拉合尔水与污水管理项目（LWWMP）

第一次标前会议纪要

**拉合尔污水与排水管理项目（LWDMP）——从LARECHS COLONY至
GULSHAN E RAVI的污水系统，拉合尔（采用非开挖技术）**

2025年10月30日

图号：
LW - TD - 141

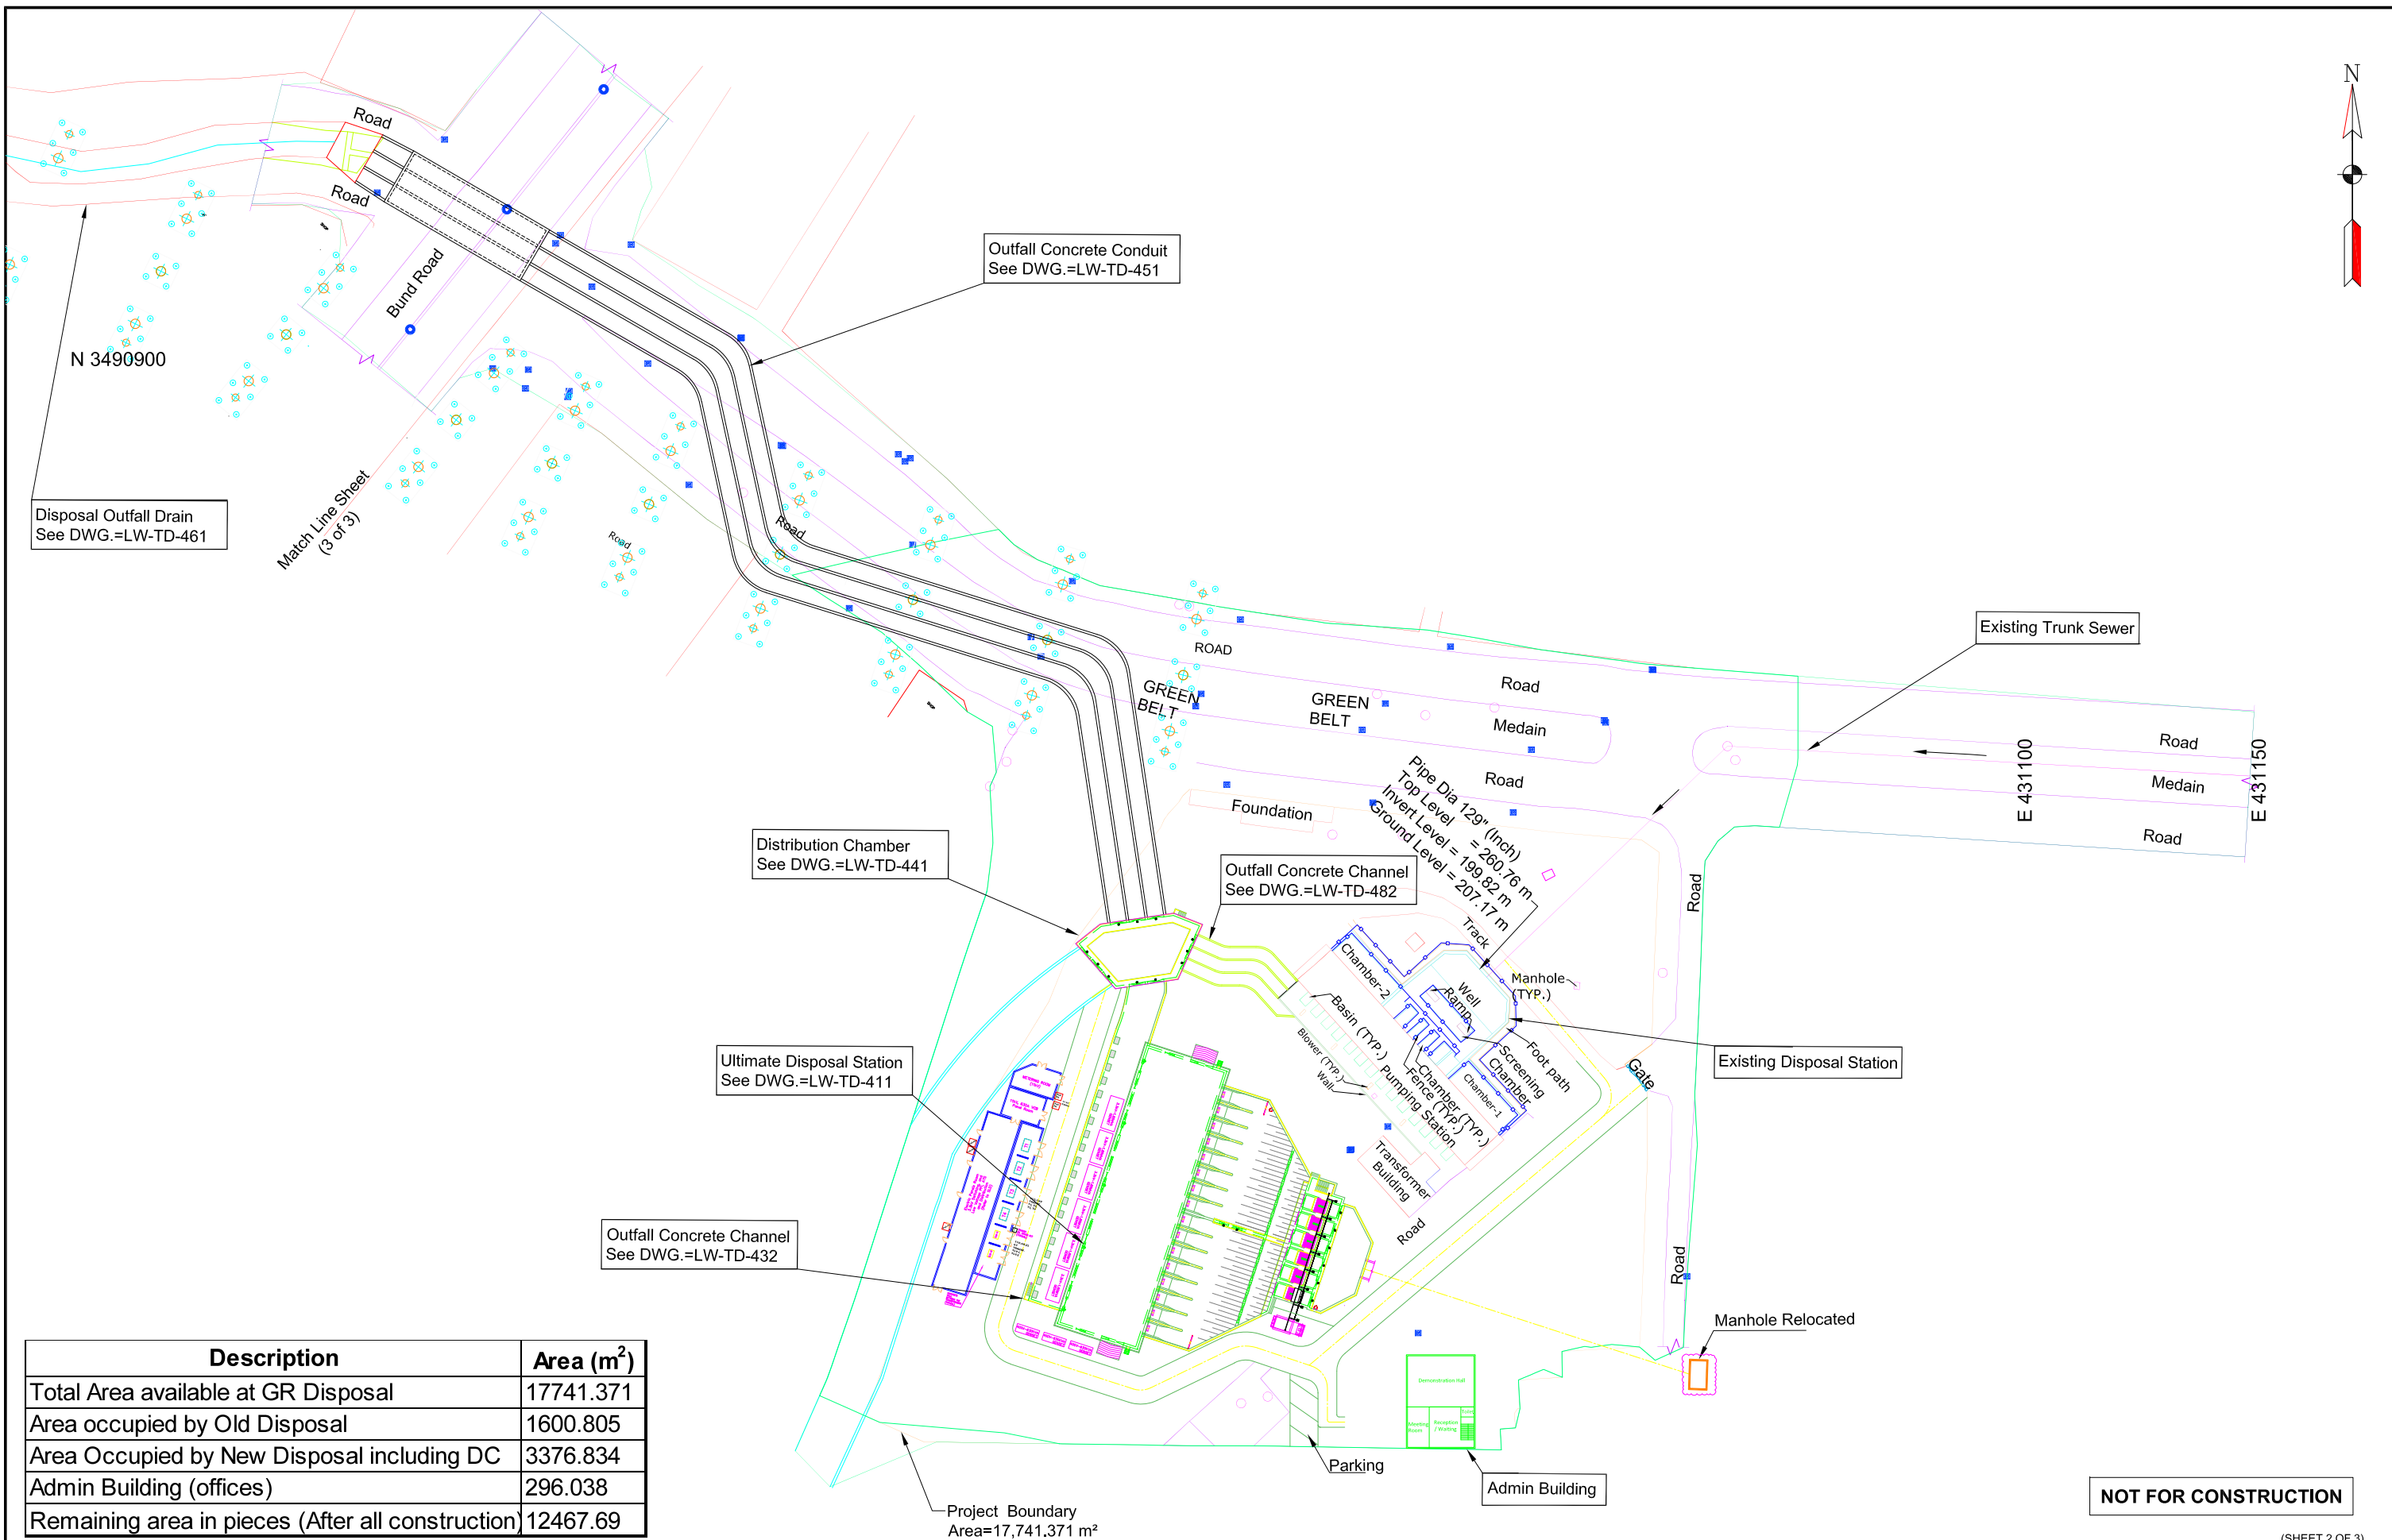
38.	第3卷, 第二部分, 第6节业主要求图号LW-TD-141至LW-TD-144, 及图号LW-TD-149至LW-TD-152	为接收井提供推力座和圆形竖井壁。推力座也在尺寸表中为接收井给出, 但未在剖面详图中给出。根据我们的运营理解, 推力座不应是接收井的一部分。请确认。	兹澄清, 推力座不应是接收井的一部分。与所引用图纸相关的更新图纸(LW-TD-141至LW-TD-143)作为附件E附上, 供投标人考虑。将发布反映上述内容的补遗。

LW - TD - 177

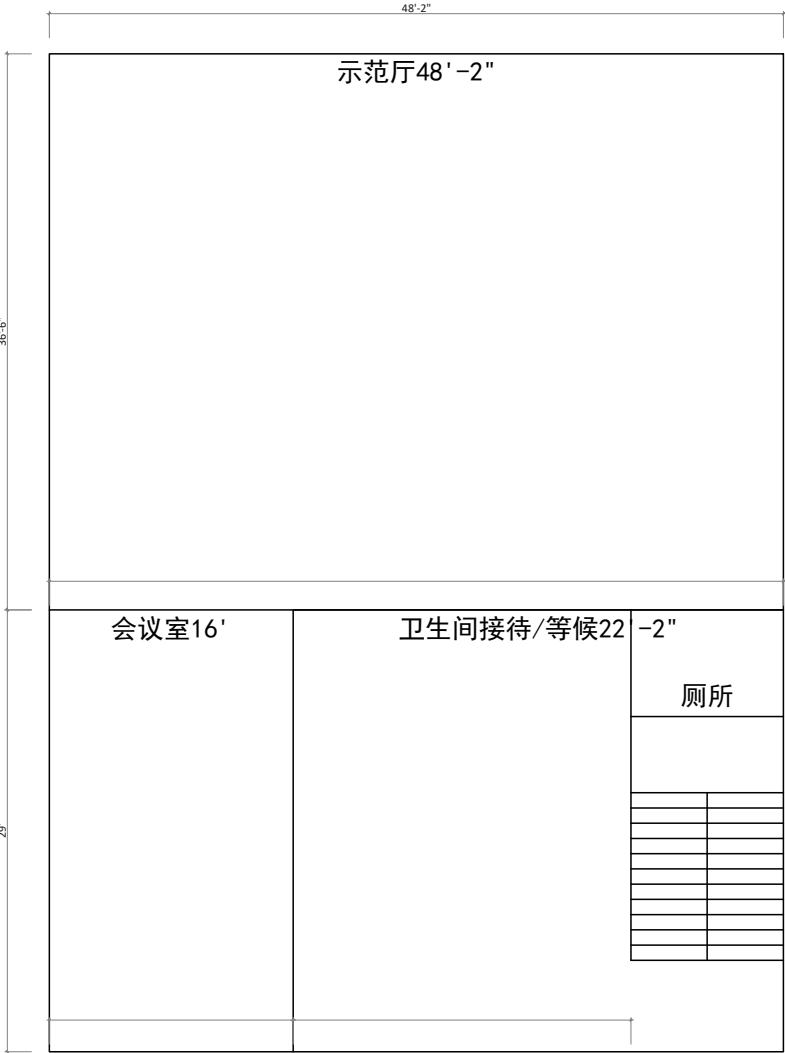
42.	第3卷，第二部分，第6节业主要求（表4.10第6-55页，及表4.11第6-57页）；图号LW-TD-177	除臭控制和通风系统数量存在冲突。如参考章节所述，在招标文件的不同位置观察到除臭控制系统数量不一致。请确认确切的数量/数目。	这是为了澄清 除臭和通风系统的总数为29 。招标文件中任何位置的除臭和通风系统数量应读作29，如第6节业主要求表4.11（第6-57页）所述。更新后的图纸（LW-TD-177）作为附件-G附上。将发布反映上述内容的补遗。

附件-H

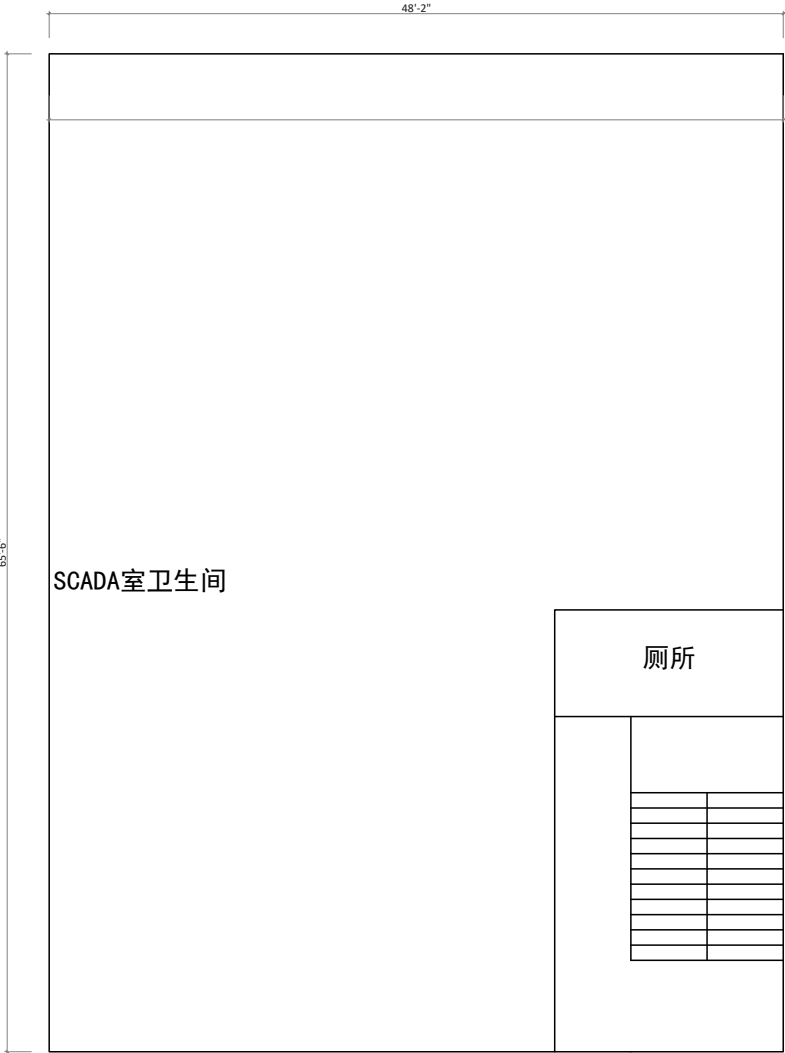
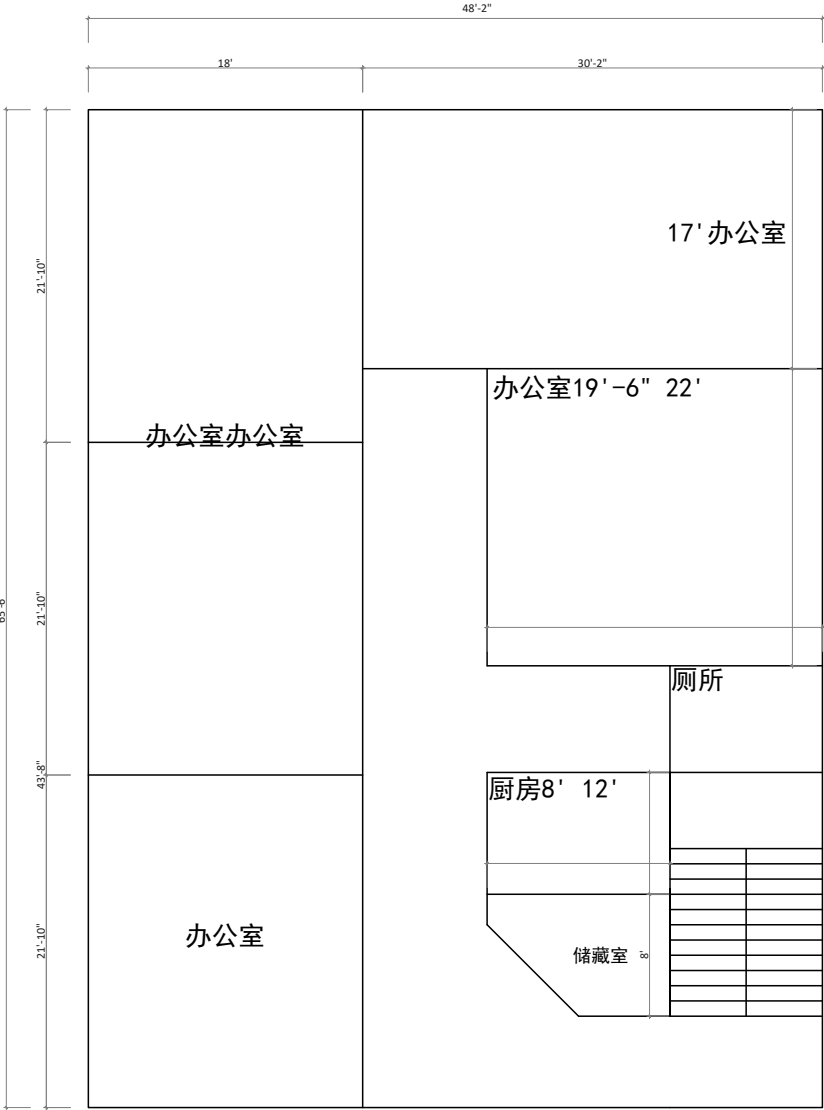
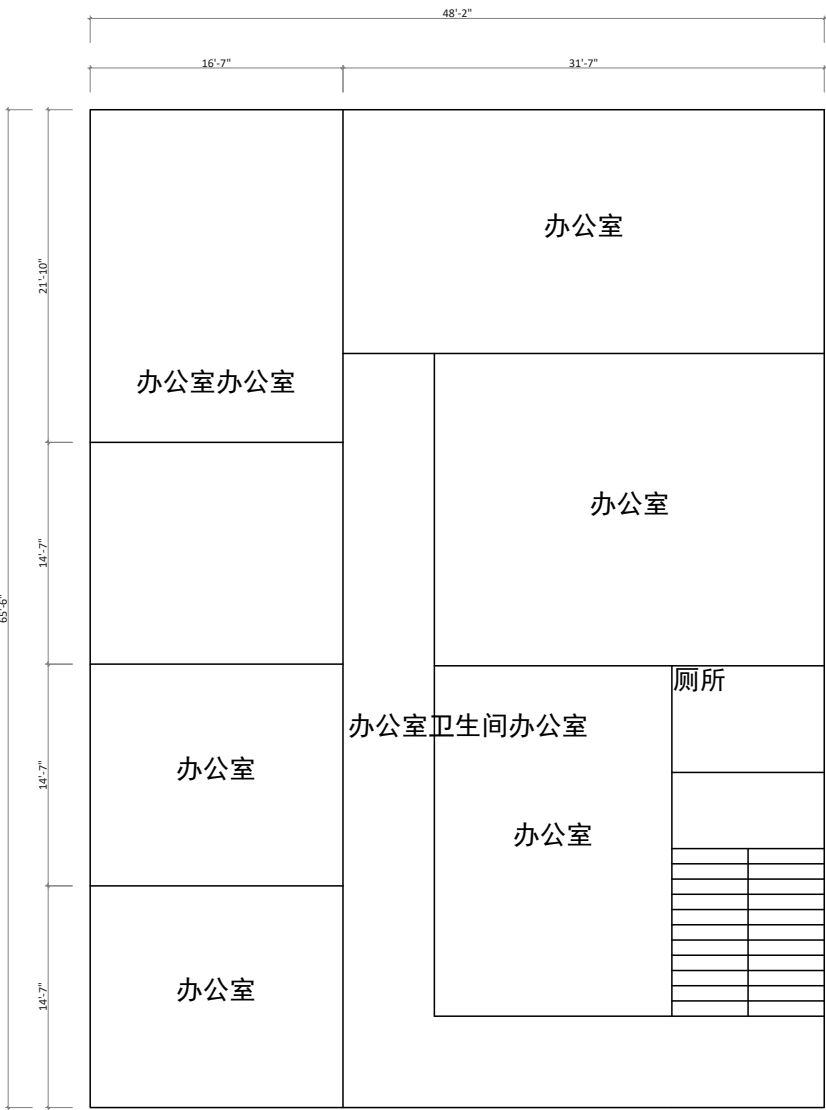
44.	第2卷，第二部分，第6节业主要求第4.1.11条，xx款（第6-67页）	办公楼建设文中提到承包商必须建造一栋除底层外的全功能三层建筑（每层500平方米）。然而，在价格表中（项目编号3.27），仅提及为三层办公楼。请澄清，是地面加三层建筑，还是仅3层，每层500平方米面积？	这是为了澄清承包商应建造一栋设施齐全的地面以上三层办公楼（共四层），每层建筑面积为296平方米，并配备电梯。该建筑的布局见作为 附件-H所附的图纸 。将发布反映上述内容的补遗。

附件-1

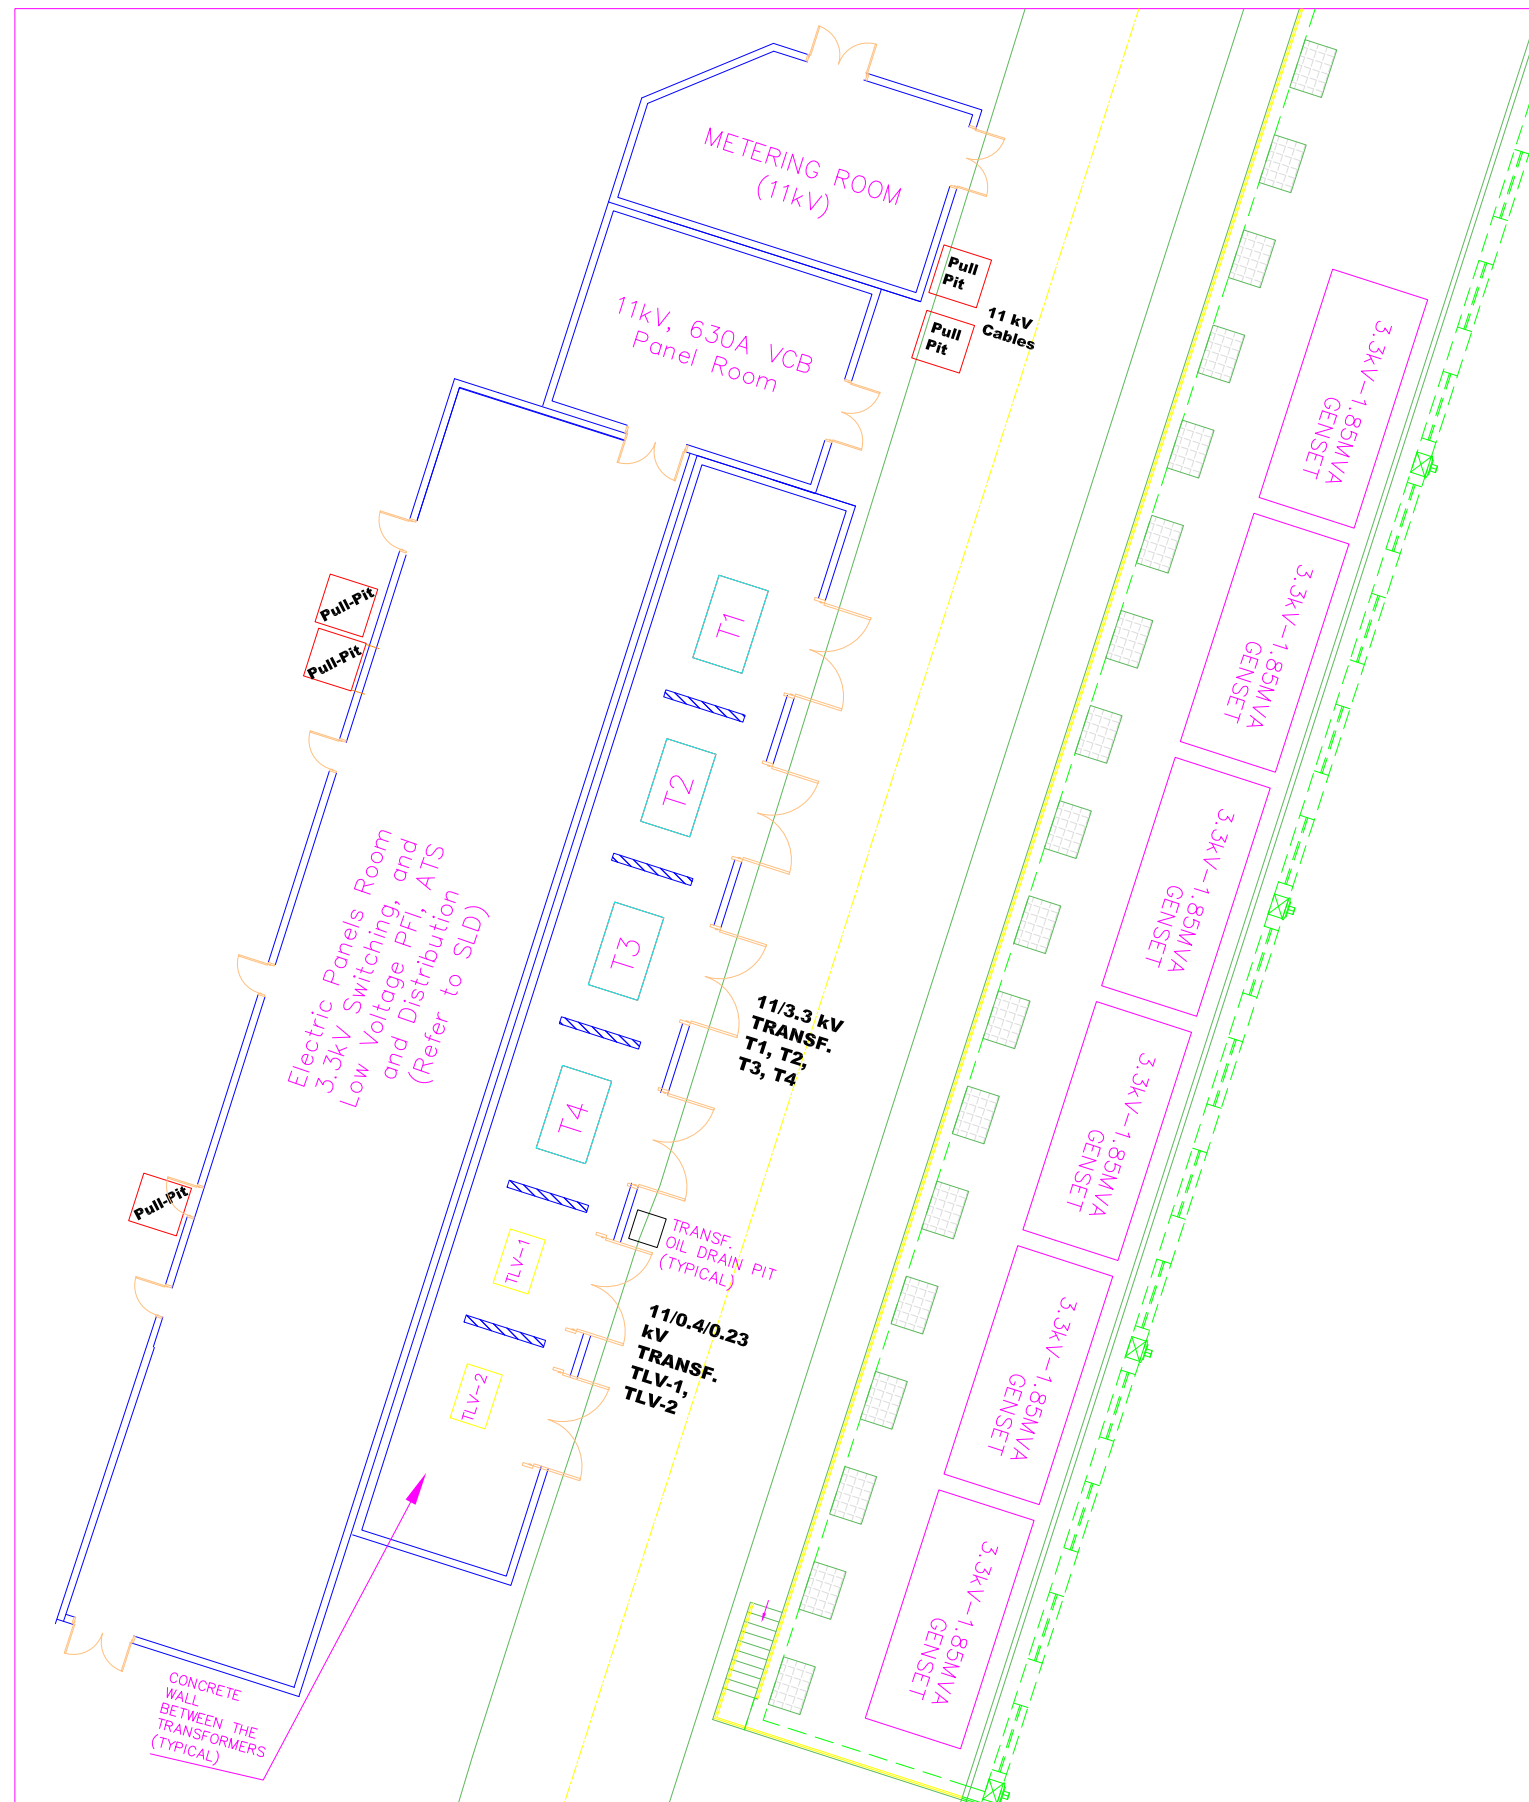
序号	参考章节	疑问	业主的答复															
		确认所需数量。																
63.	第2卷，第二部分，第6节 - 业主需求，技术规范和详细电气配置。第6-79页。序号9 - 中压配电盘	<table border="1"><tr><td rowspan="4">9</td><td rowspan="4">MV Electric Panel</td><td>2330 x 1405 x 800</td><td rowspan="4">IEC 62271-200, 62271-100, 62271-1, 60529</td><td>MV Switchgear 3.3kV Rated Voltage Level Incoming Panel: 630A VCB</td><td>4</td></tr><tr><td>2330 x 1405 x 800</td><td>Bus Riser panel</td><td>4</td></tr><tr><td>2330 x 1505 x 650</td><td>Outgoing Feeders: 04 Nos x 400Amp VCB for Motors</td><td>4</td></tr><tr><td>2225 x 1700 x 2092</td><td>Starter Panels: Variable Frequency Drive 525kW, 3.3kV</td><td>16</td></tr></table> 我们注意到MV / 3.3kV主厂开关设备的招标规范与单线图（图号LW-TD-491）之间存在某些不一致之处，概述如下：1）母线联络—规范中未提及，但图纸LW-TD-491中显示。2）母线提升屏—规范中指示四（04）面，而图纸LW-TD-491中指示七（07）面，与母线联络屏的数量相对应。3）泵电机出线MV馈线—规范中指示四（04）面，而图纸LW-TD-491中显示十六（16）面。4）MV发电机进线—图纸LW-TD-491中显示四（04）面发电机进线，但规范中未提及。请确认实际要求。	9	MV Electric Panel	2330 x 1405 x 800	IEC 62271-200, 62271-100, 62271-1, 60529	MV Switchgear 3.3kV Rated Voltage Level Incoming Panel: 630A VCB	4	2330 x 1405 x 800	Bus Riser panel	4	2330 x 1505 x 650	Outgoing Feeders: 04 Nos x 400Amp VCB for Motors	4	2225 x 1700 x 2092	Starter Panels: Variable Frequency Drive 525kW, 3.3kV	16	1) 需澄清，招标图纸LW-TD-491中所示的母线联络开关构成中压/3.3kV开关柜组件的组成部分。由于其功能上与断路器控制的进线/出线柜相同，其设计和性能要求已完全涵盖在现有中压开关柜规范中，依据IEC 62271，因此投标人应予以纳入。 2) 需澄清，母线立管布置应由中压开关柜制造商按照IEC 62271提供。 3) 需澄清，每台中压变频器操作的泵电机应配备专用出线断路器，如附件I所附单线图（LW-TD-491）所示。规范中提及的四（04）台断路器涉及馈线。总体所需数量仍为十六（16）条出线中压电机馈线，按四（04）台一组排列。此外，建议投标人为投标目的遵循附件I所附的单线图（LW-TD-491）。 04) 关于发电机进线的规范，请参见我们在上文序号50中的回复。
